# COMUNE DI QUINTO DI TREVISO

**STRUMENTO DI PIANIFICAZIONE E OTTIMIZZAZIONE AL 2030 DELL'AEROPORTO "A. CANOVA" DI TREVISO**

## Osservazioni allo Studio di Impatto Ambientale dello Strumento di pianificazione e ottimizzazione al 2030 dell'aeroporto di Treviso "Antonio Canova" (pubblicato il 21 aprile 2017)

Fig. 3– Area edificabile C2/26 Fonte PRG comune Quinto di Treviso

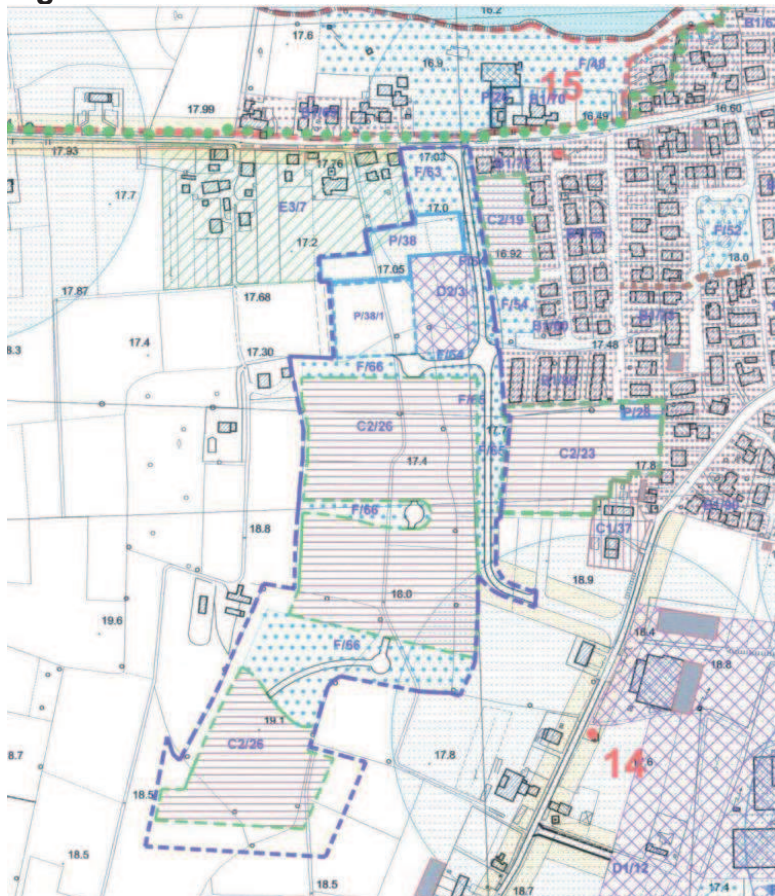
Per quanto riguarda invece l'incidenza delle nuove rotte, nel caso venissero approvate in Commissione Aeroportuale ex art.5, stante l'attuale pianificazione urbanistica del Comune di Quinto di Treviso, si segnala che verrà sorvolata la zona edificabile C2/26 approvata nel 2009 di circa 130.000 mq con un potenziale edificatorio pari a 430 abitanti equivalenti. (fig. n.3)

Questo comporterà una modifica del Piano di Rischio Aeroportuale del Comune di Quinto di Treviso, una nuova variante al Piano Regolatore Comunale oltre che un danno economico per le proprietà interessate.

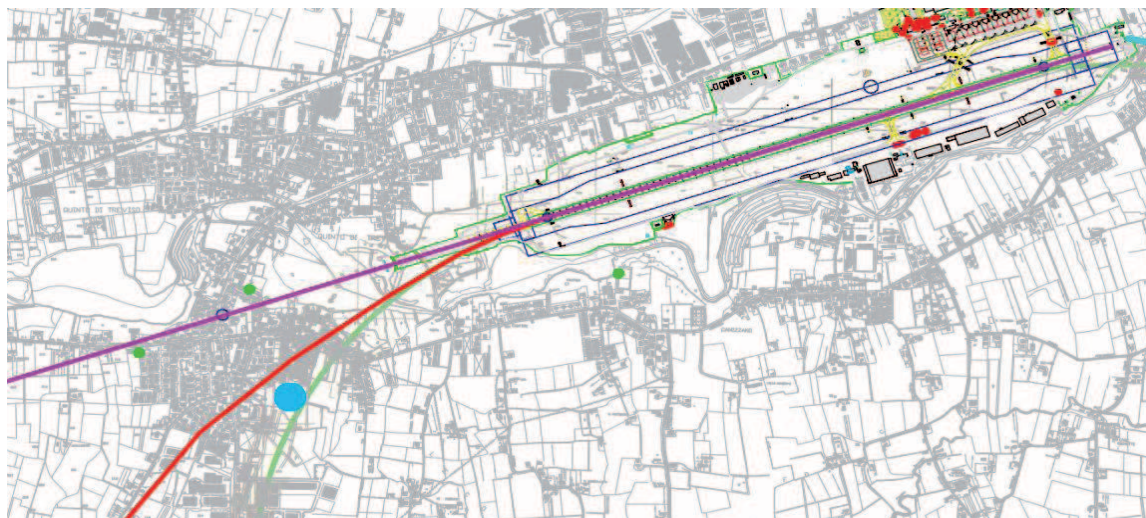
Si evidenzia inoltre che le nuove rotte proposte si discostano (per quanto riguarda il centro abitato) di poco dalle rotte attualmente volate in decollo. Le nuove rotte andranno però ad interessare una porzione di territorio in cui è prevista una nuova consistente edificazione.

Linea fucsia – rotta attuale per atterraggi e decolli

Linea rossa – nuove rotte in decollo previste nello Strumento di Pianificazione e ottimizzazione al 2030 mentre gli atterraggi permangono sempre sulla rotta attuale in colore fucsia.

Questa previsione porterà ad un peggioramento del clima acustico nell'area interessata dai nuovi sorvoli con conseguente disagio per la popolazione.
